Auszug aus dem Sitzungsbuch der Stadt Penzberg

Sitzung des Stadtrates am 22.02.2022

| 9. Bebauungsplan „Franz-Marc-Weg“ sowie 26. Änderung des Flächennutzungsplans der Stadt Penzberg: Billigung nach öffentlicher Auslegung und Beschluss zur erneuten Auslegung des Bebauungsplans sowie Feststellungsbeschluss der Flächennutzungsplanänderung | 3/063/2022 |

Nachfolgend ist der Planteil des Entwurfs der 26. Änderung des Flächennutzungsplans der Stadt Penzberg dargestellt:

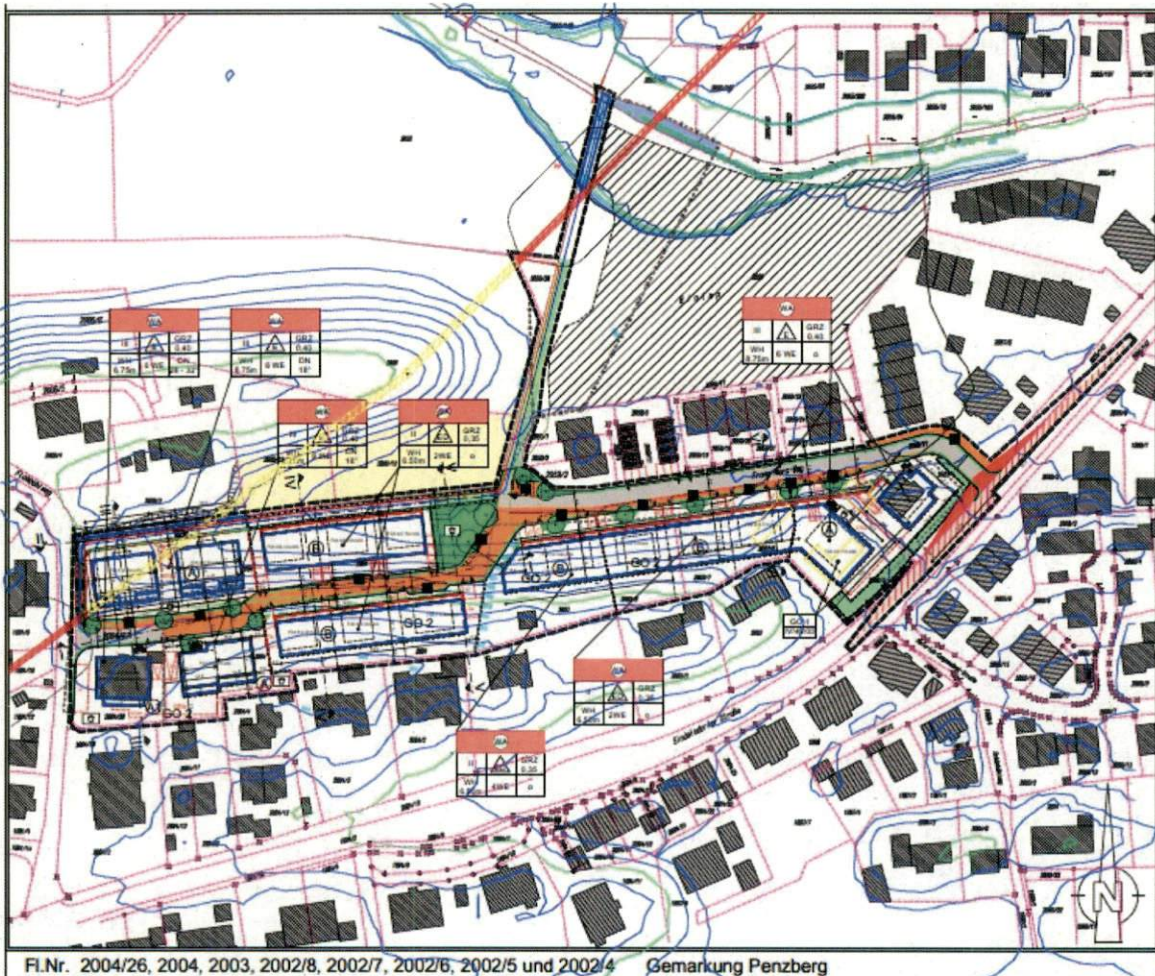
Das im Planteil verwendete Planzeichen für „Vorkehrungen zum Schutz gegen schädliche Umwelteinwirkungen“ liegt nicht im Geltungsbereich der Änderung.

Im Planteil ist der Rand der neuen Wohnbaufläche entlang der St 2370 mit dem Planzeichen Nr. 15.6 der PlanzV 90 („Umgrenzung von Flächen für Nutzungsbeschränkungen oder für Vorkehrungen zum Schutz gegen schädliche Umwelteinwirkungen im Sinne des Bundes-Immissionsschutzgesetzes“) zu kennzeichnen.

Alternativ wäre – unter Beibehaltung der derzeitigen Legende – der Geltungsbereich der Flächennutzungsplanänderung zu erweitern.

Die Kennzeichnung mit Planzeichen Nr.15.6 für Flächen mit Nutzungsbeschränkung entlang

der St 2370 ist im BPlan darzustellen.

Autarkiesystem Baugebiet Franz Marc Weg

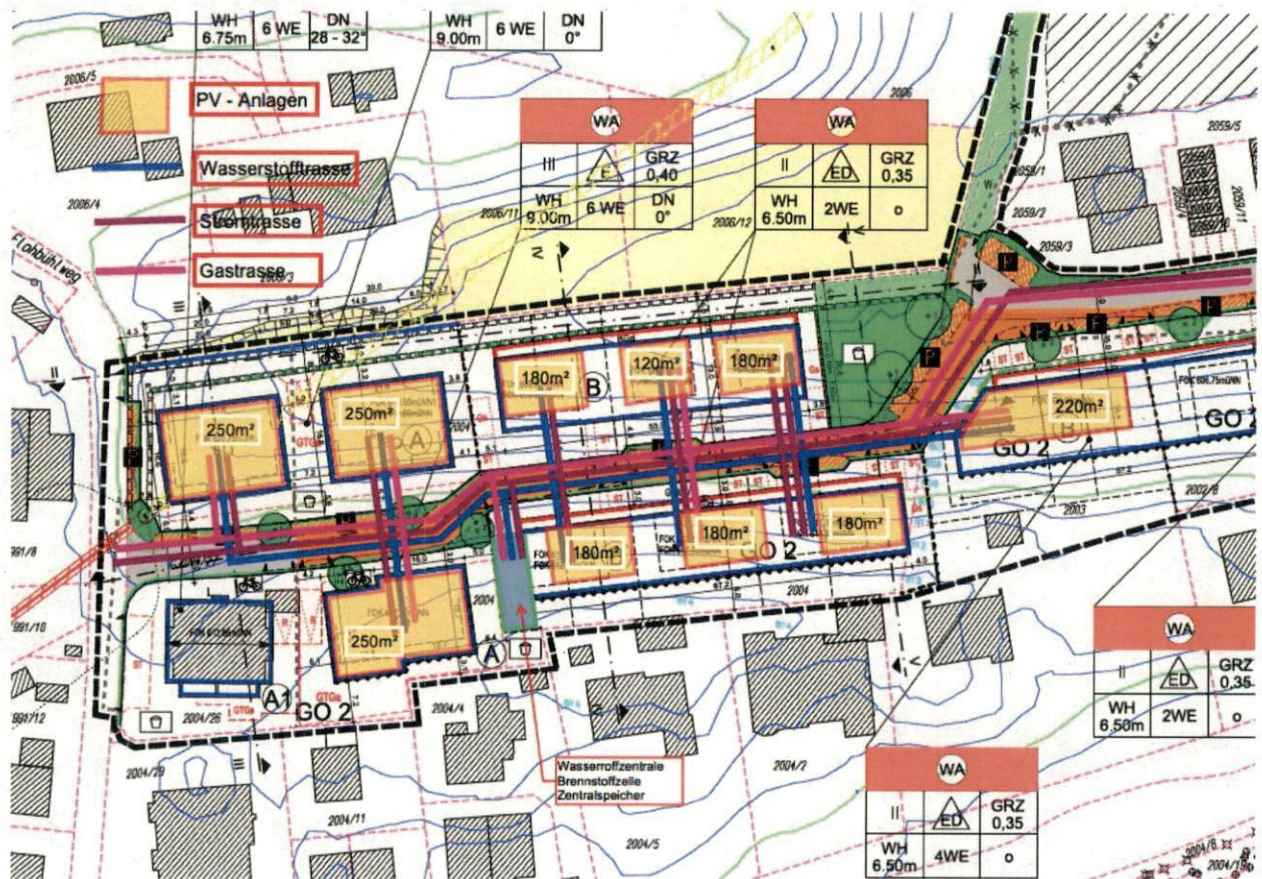
4.8.2. Festsetzung von variablen Dachformen für den Bauraum A:

Begründung: Mit der Festsetzung der Dachformen wie im Bauraum **B** wird die maximale Nutzung der Dachflächen – Flachdach - für die Gewinnung Erneuerbarer Energien gewährleistet. Für das Baugebiet ist die Realisierung eines **energieautarken Wohnquartieres geplant**. Wie in beigefügter Systemplanung dargestellt, wird die extensiv begrünte Flachdachfläche mit PV-Kollektoren bedeckt. Der daraus gewonnene Strom wird den Wohneinheiten im Verbund der einzelnen Baukörper im Eigenverbrauch zugeführt. Der entstandene Überstrom wird kurzzeitig (Nacht) in Hochvoltspeichern in den Wohneinheiten einschließlich Sohl/Wasserwärmepumpe gespeichert. Für die langzeitige Speicherung (Winter) ist eine Zentrale für Wasserstoff durch Elektrolyse vorgesehen.

Mit den Festsetzungen zu den Dachformen sind auch Änderungen der Bauräume erforderlich.

Beschlussvorschlag zu Nr.4.8.2:
